**Forum mondial de l'harmonisation
des Règlements concernant les véhicules****185^e session**

**Accord de 1958 : Examen de projets d'amendements
à des Règlements ONU existants, soumis par le GRPE****Proposition de complément 7 à la série 06 d'amendements
au Règlement ONU n° 49 (Émissions des moteurs à allumage
par compression et des moteurs à allumage commandé
(GPL et GNC))****Communication du Groupe de travail de la pollution et de l'énergie***

Figure 12

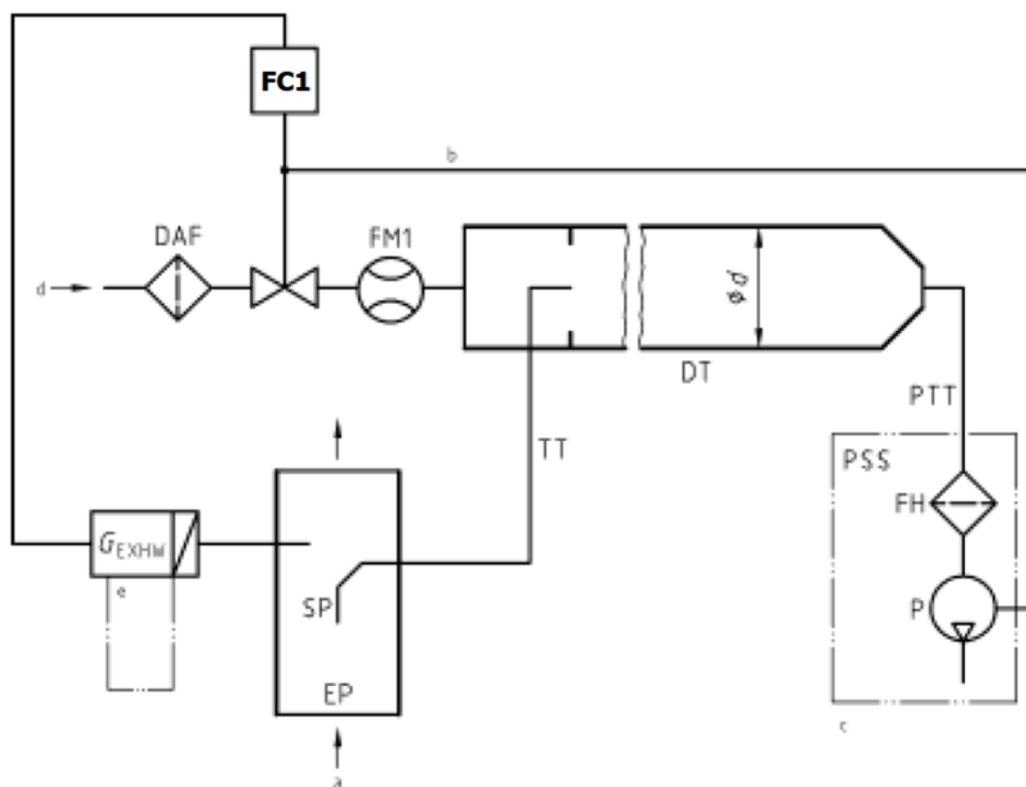
Paragraphe A.2.2.1, lire :

« ...

Schéma du système à dilution du flux partiel (prélèvement total)

a = gaz d'échappement ; b = optionnel ; c = installation détaillée, voir figure 16
